ラジオアイソトープ製造棟の許可使用に係る変更許可申請について

本申請の変更の概要

(310号室01～04セル)

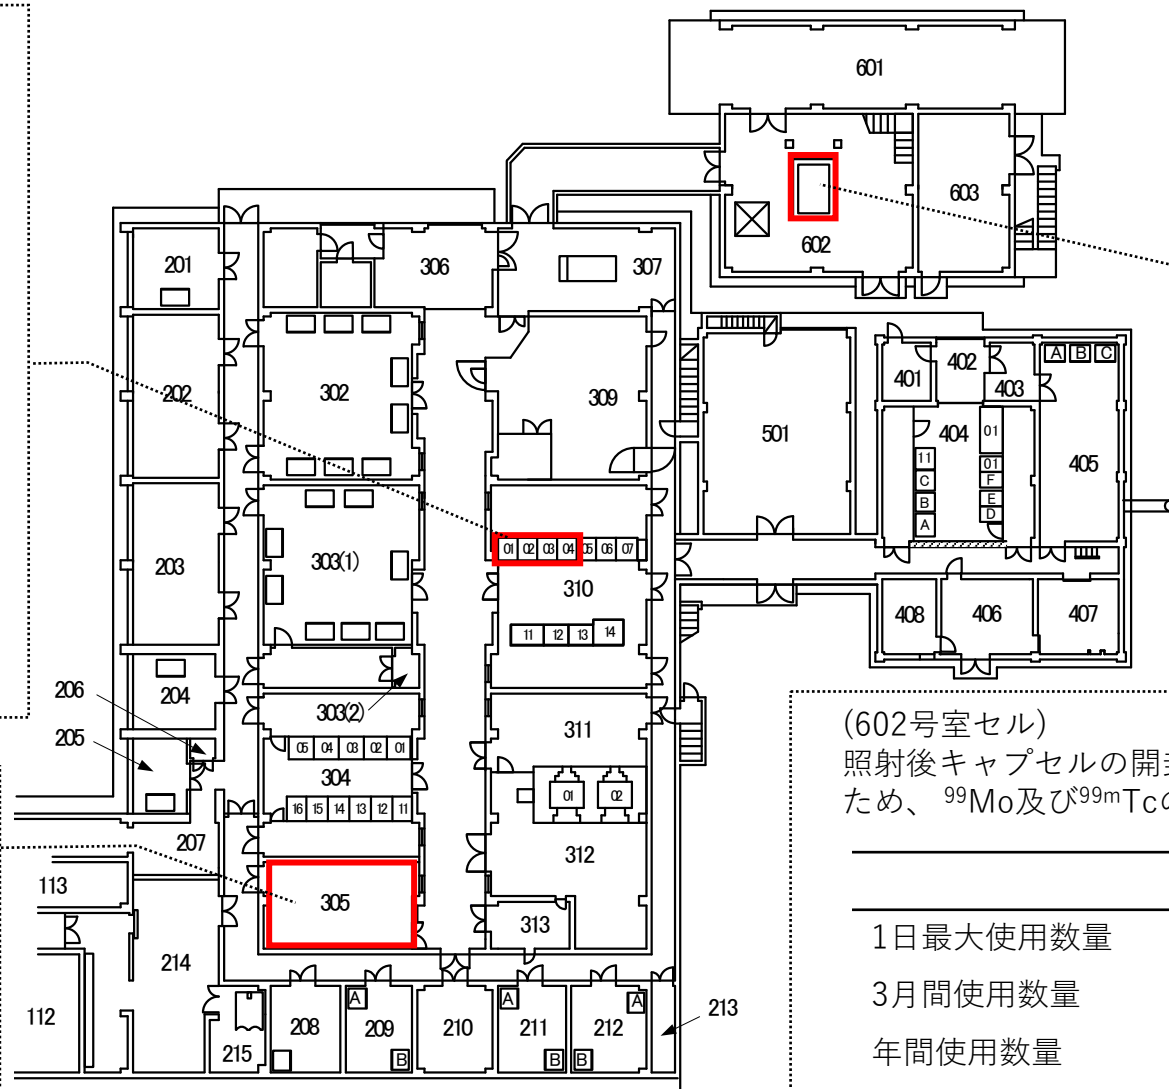
ペレット溶解試験、^{99m}Tc分離精製試験のため、⁹⁹Mo及び^{99m}Tcの使用数量及び貯蔵能力を増やす。

変更前	変更後
1日最大使用数量	1 GBq	1 TBq
3月間使用数量	10 GBq	10 TBq
年間使用数量	40 GBq	40 TBq
02,03,04セル貯蔵箱貯蔵能力	100 GBq	10 TBq

なお、人が常時立入る場所の実効線量の最適化のため、隣接する05,06セルから¹⁶⁰Tb,¹⁶¹Tbの使用を削除する。

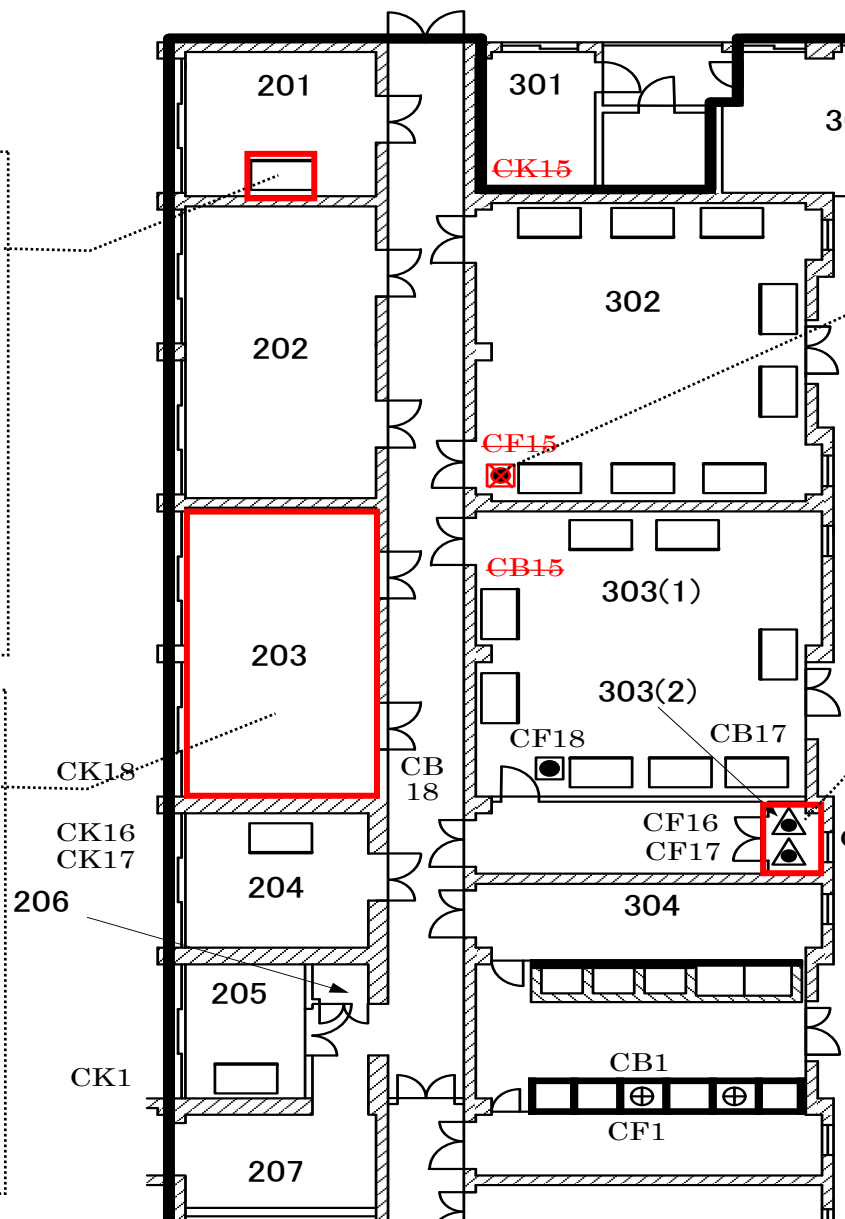
(201号室フード)
 研修実験に使用する ^{32}P の半減期が短いため、
 使用数量を増やす。

変更前	変更後
1日最大使用数量	37 MBq	74 MBq
3月間使用数量	120 MBq	150 MBq
年間使用数量	370 MBq	450 MBq

(203号室)
 ^{108}Ag の3月間の使用数量を増やす。
 (記載の適正化)

変更前	変更後
1日最大使用数量	30 kBq	変更なし
3月間使用数量	60 kBq	600 kBq
年間使用数量	1.2 MBq	変更なし

部屋の扉付近にあり、人の出入りの妨げになるため、廃止する。

- ・研修実験に使用する密封されていない放射性同位元素の貯蔵は、303(2)号室貯蔵室に集約する。
- ・303(2)号室貯蔵容器1及び2の内容物に液体を追加する。
